26. ÄNDERUNG FLÄCHENNUTZUNGSPLAN

im Bereich des vorhabenbezogenen Bebauungsplans
„Agrovoltaik an der B 303“

Gemeinde Ebersdorf b.Coburg

**Zusammenfassende Erklärung
gemäß § 6 a Abs. 1 BauGB**

Daten des LDBV
DGM 2017 mit Auffüllungsfläche (bis 1,5 m mächtig, ca. 3000 m², ca.2000 m³)

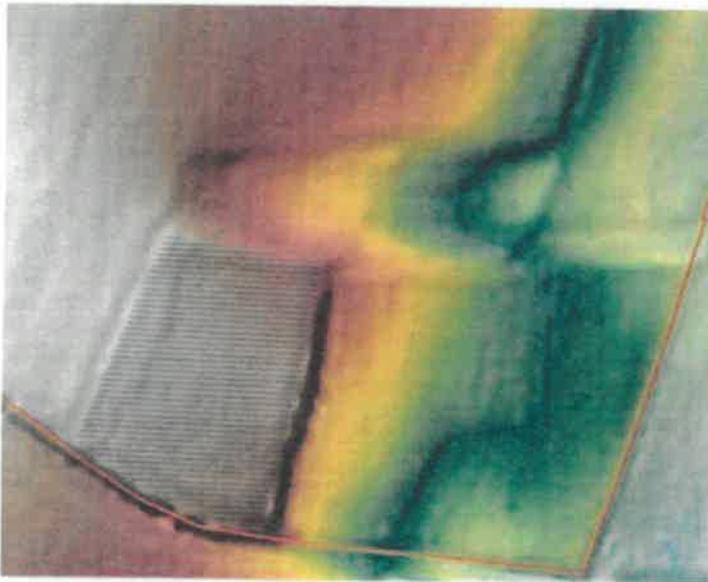
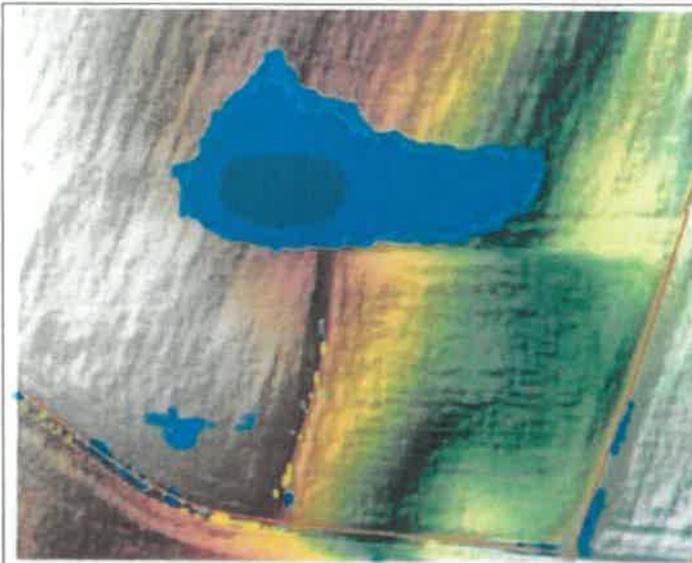
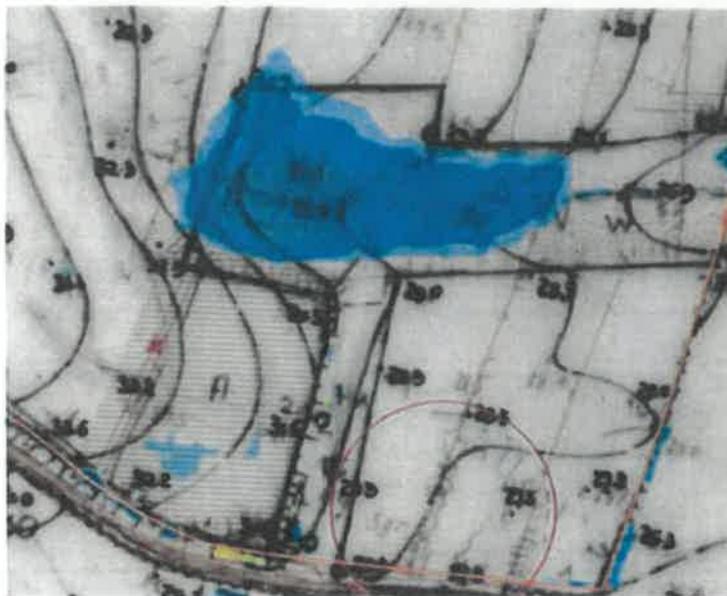
Anhand historischer Karten, DGM1 und Luftbildern wurde festgestellt, dass ältere Abgrabungen (Sandabbau), sowie ältere und neuere Auffüllungen vor allem im südöstlichen Planungsgebiet stattgefunden haben (siehe nachfolgende Abbildungen). Diese Bodenbewegungen verdienen besondere Aufmerksamkeit, da direkt südlich angrenzend eine ehemalige Müllkippe anschließt.

In den blau markierten Bereichen ist zu prüfen, ob eine baurechtliche Genehmigung für die Auffüllung vorliegt und Umweltbelange geprüft wurden. Laut historischer topographischer Karte lag hier eine zumindest zeitweise wasserführende Quelle vor. Dann wäre eventuell auch ein wasserrechtlicher Tatbestand gegeben. Wenn noch nicht vorhanden, ist der Nachweis zu führen, dass unbelastetes Material eingebaut wurde, das im durchwurzelbaren Bereich (hier bis 1,5 m Tiefe) 70% der Vorsorgewerte einhält. Zusätzlich soll in Abstimmung mit den zuständigen Behörden der Wirkungspfad Boden-Pflanze untersucht werden.

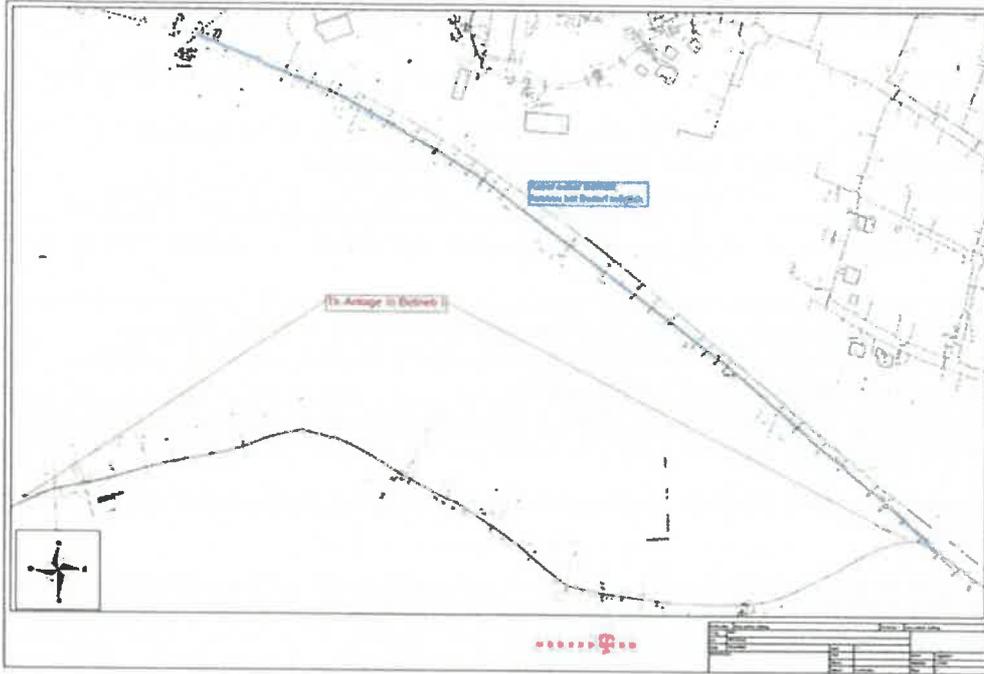
Am Rand des Planbereichs befinden sich hochwertige Telekommunikationsanlagen der Deutschen Telekom AG, die aus dem beigefügten Bestandsplan ersichtlich sind. Der Bestandsplan ist nur für Ihre Planungszwecke bestimmt und darf nicht an Dritte weitergegeben werden.

Diese Telekommunikationsanlagen sind sowohl in deren Bestand als auch in deren ungestörten Nutzung zu schützen.

Wir bitten Sie deshalb, Ihre Planungen im Detail so auszurichten und abzustimmen, dass keine Umliegungen, Änderungen bzw. Schutzmaßnahmen an unseren Anlagen erforderlich werden.

Im Planbereich befindet sich auch eine Telekommunikationsanlage der Deutschen Telekom AG, die nicht mehr in Betrieb ist. Diese ist im Lageplan blau markiert und kann bei Bedarf ausgebaut werden.

Da die Stellungnahme gleichlautend auch für den vorhabenbezogenen Bebauungsplan vorgelegt wurde und sich die Inhalte im Schwerpunkt auf den Bebauungsplan beziehen, werden die Sachverhalte im Bebauungsplanverfahren abgewogen.

Anbei finden Sie unsere Planunterlagen für den Bereich: Ebersdorf b. Coburg.

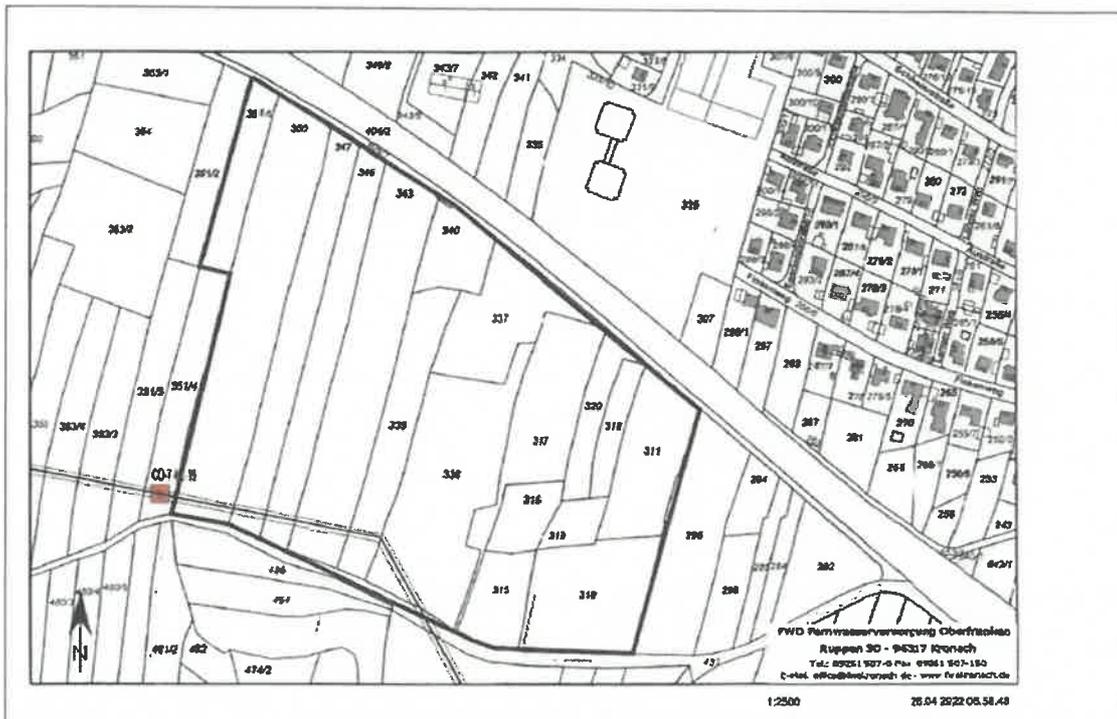
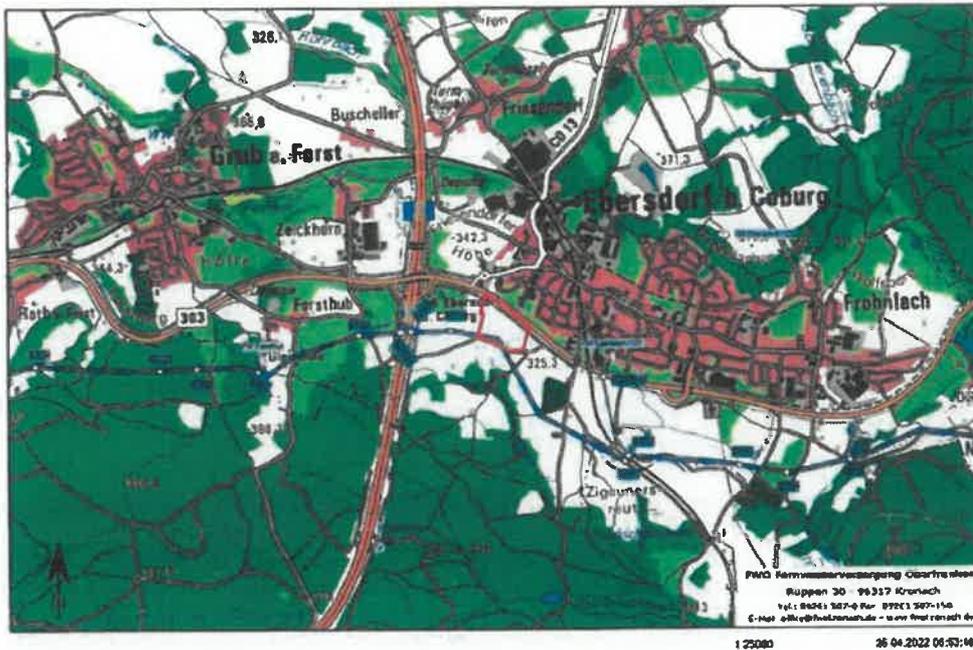
Wie aus den Unterlagen ersichtlich befindet sich hier die FWO-Leitung DN 600 GGG mit Steuerkabel. Bitte beachten Sie, dass unsere Planunterlagen nur als Vorabinformation für Ihre Planung gelten. Für eine genaue Lagebestimmung muss eine Einweisung von unserem Haus vor Ort erfolgen. Wir weisen darauf hin, dass die Anlagen der FWO durch Grunddienstbarkeiten dinglich gesichert sind. Die Außengrenzen des Schutzstreifens (3 m beidseitig von Rohrachse) werden bestimmt durch die Lage der Rohrleitung, deren Achse unter der Mittellinie des Schutzstreifens liegt. Auf dem Schutzstreifen dürfen keine Einwirkungen vorgenommen werden, die den Bestand oder Betrieb der Anlage beeinträchtigen oder gefährden.

Da die Stellungnahme gleichlautend auch für den vorhabenbezogenen Bebauungsplan vorgelegt wurde und sich die Inhalte im Schwerpunkt auf den Bebauungsplan beziehen, werden die Sachverhalte im Bebauungsplanverfahren abgewogen.
